# 福島第一原子力発電所 1号機 建屋カバー解体時における飛散抑制対策の一部変更と 今後のスケジュールについて

2015年7月15日  
東京電力株式会社

# これまでの経緯／今後の対応について

# 防風カーテンイメージ

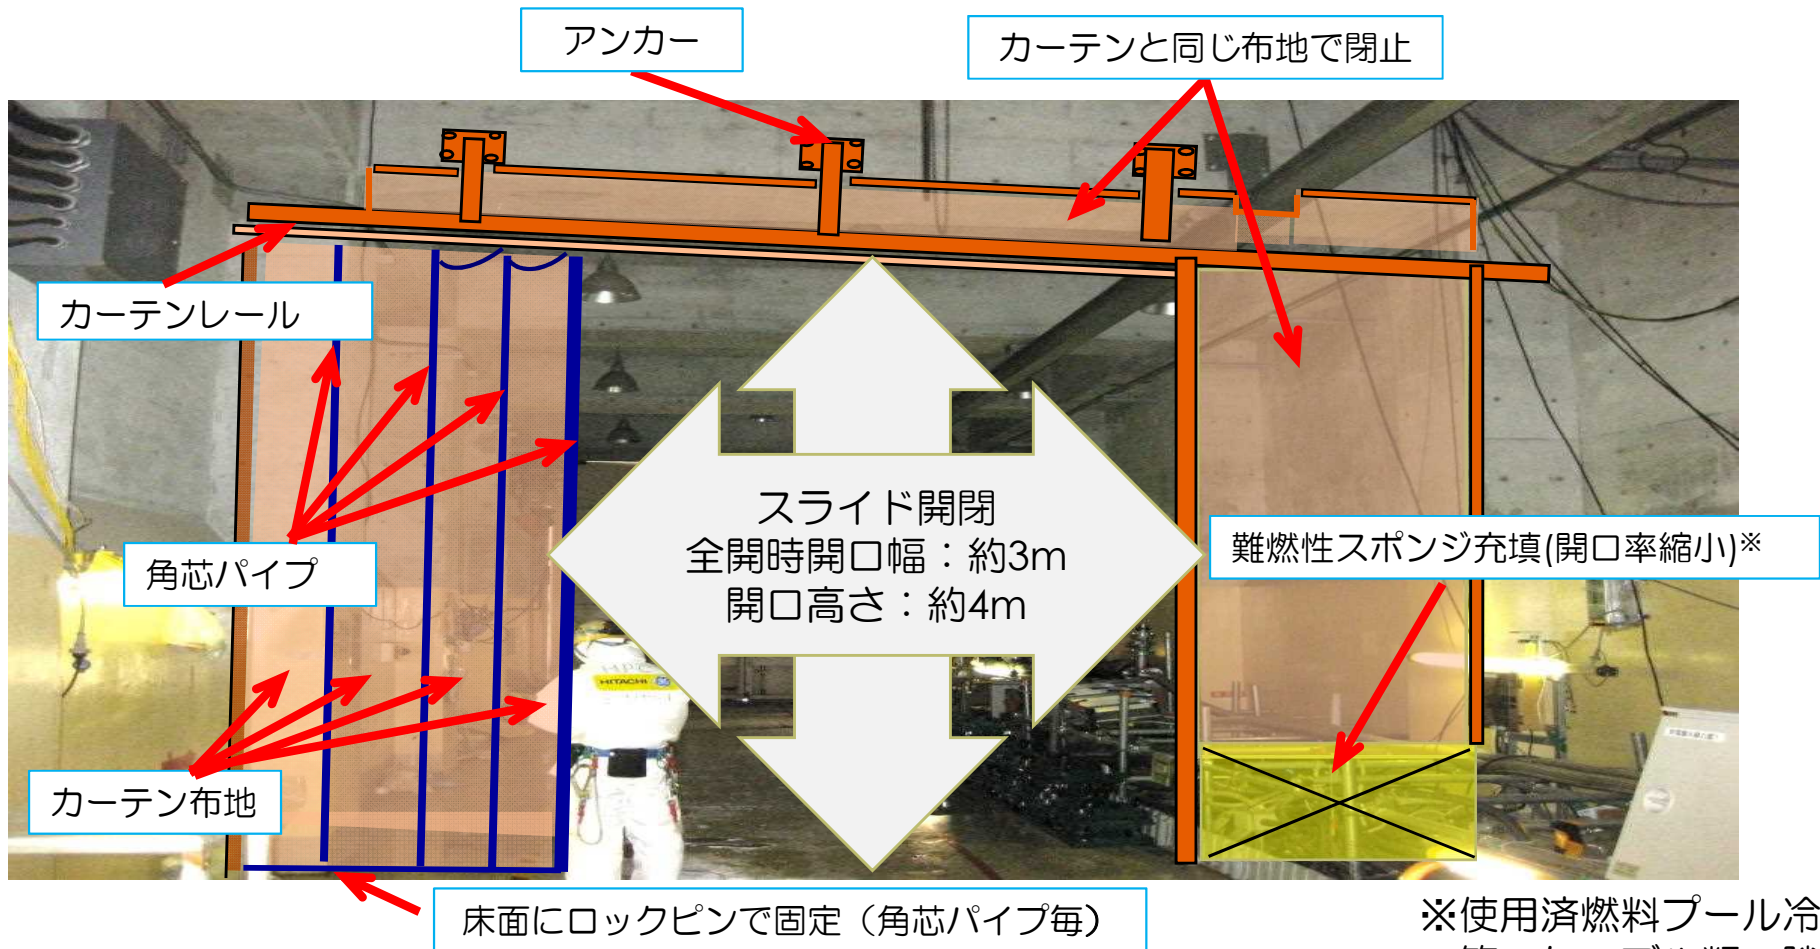
- 大物搬入口・大物搬入口横扉からの風流入を抑制できる位置に設置
- 大物搬入建屋内開口部の閉塞率が90%以上となるように設置

※使用済燃料プール冷却系の配管・ケーブル類の間隙はスポンジ等を詰め、風流入抑制を図る

布地使用	ポリエステル100% (糸入り透明タイプ) ポリ塩化ビニール樹脂コーティング
	防災 (建築養生Ⅱ類適合品)
	厚み：0.5mm
風荷重耐圧	10m/s

2014年6月の設置状況

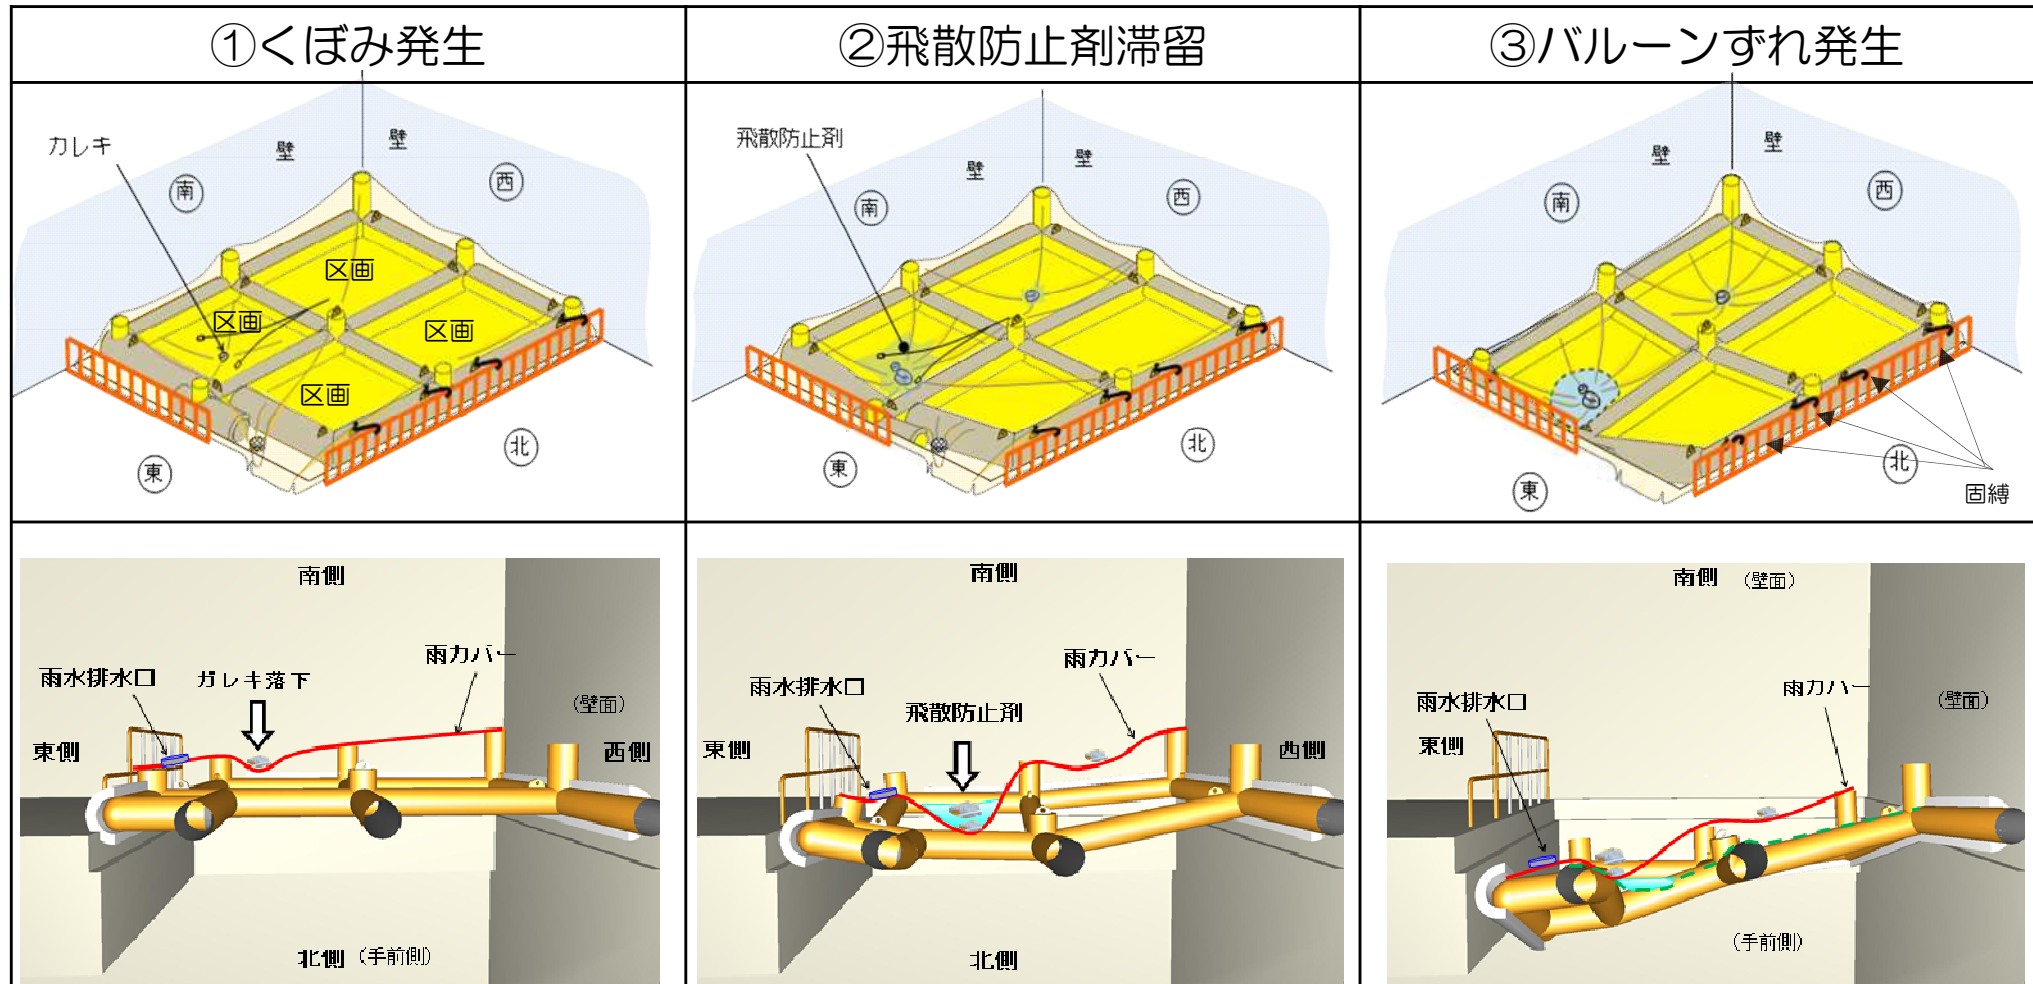
- ◆ 原子炉建屋3階機器ハッチ開口部に設置（2014年6月）したバルーンについて、作業員が当該建屋1階開口部下部より見上げたところ、南側に開口があるように見えるとの連絡を受け（2015年5月21日）、当社監理員が監視用に設置したカメラで確認したところ、バルーンが所定の位置に設置されていないことを確認した。  
その後、ただちに現場に出向き確認したところ、南側の一部がずれていることを確認した。

現在のずれている状況  
(2015年5月21日撮影)

# (参考) 放出量算出の考え方

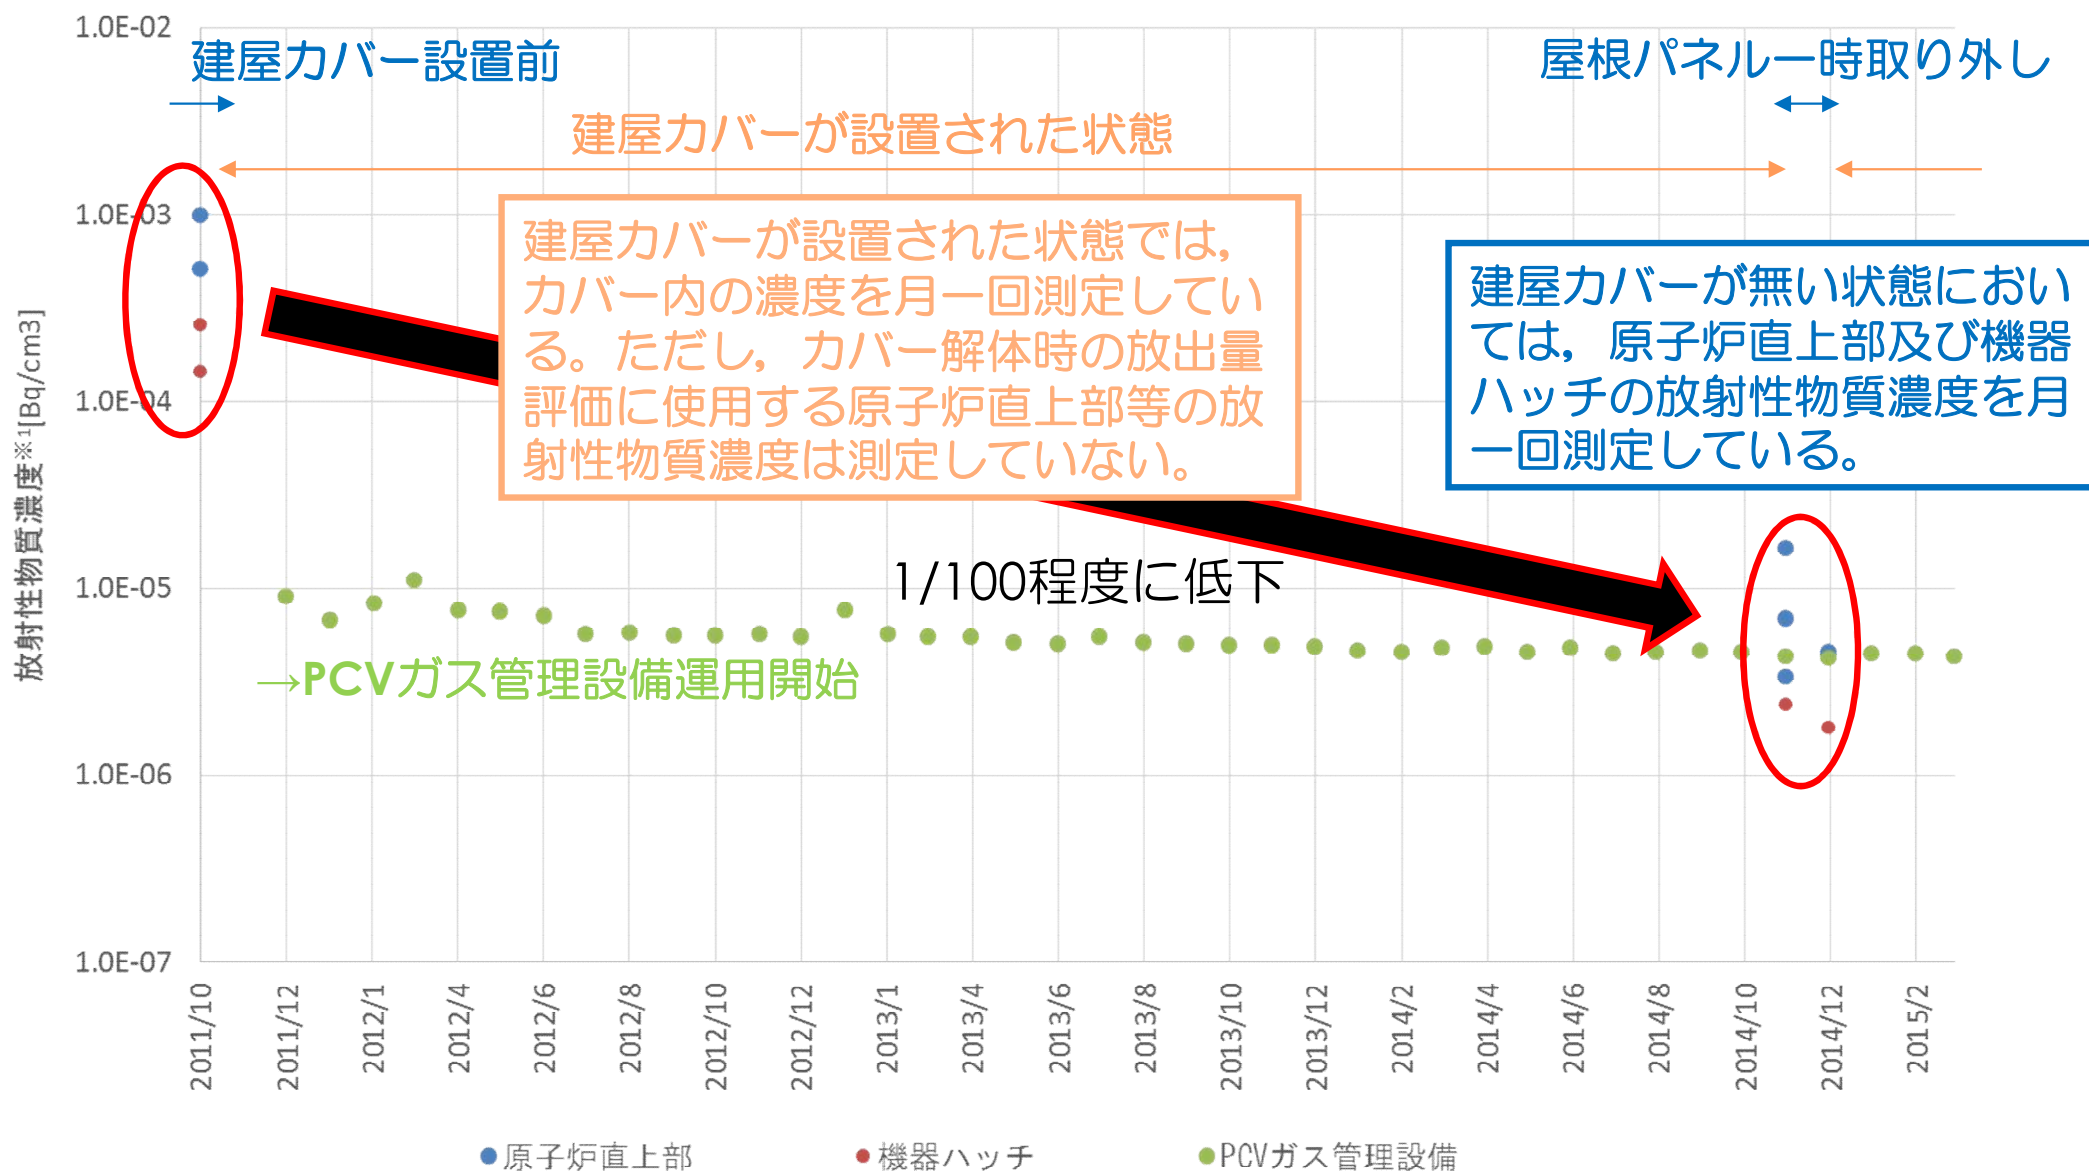
- 放出量＝放射性物質濃度×流量
- 風向／風速：平均風速3.1m/s（昭和54年の平均値）が一定に流れていると保守的に仮定。  
16方位の風向きに対し、流量が最大及び最小となる場合について評価
- 放射性物質濃度：当初計画においては、建屋カバー設置前に測定した空気中の放射性物質濃度を使用。現計画においては、カバー解体に向けた事前調査時に測定した放射性物質濃度を使用

当初計画（2013/8）	現計画（2015/7）
	<p>機器ハッチ開口部 バルーン設置</p> <p>1階開口部（扉）縮小</p> <p>風</p>	<p>機器ハッチ開口部 バルーン撤去</p> <p>1階開口部（扉）縮小</p> <p>風</p>
放射性物質濃度	0.00026Bq/cm <sup>3</sup> (2011年10月測定)	0.0000024Bq/cm <sup>3</sup> (2014年11月測定)
流入抑制対策	3階：機器ハッチ開口部 90%縮小（バルーン） 1階：非常扉 80%縮小 二重扉 80%縮小 大物搬入口横扉 100%縮小	3階：－ 1階：非常扉 100%縮小 二重扉 80%縮小 大物搬入口横扉 50%縮小
敷地境界における年間の被ばく量※1	2～4μSv	0.02～0.08μSv
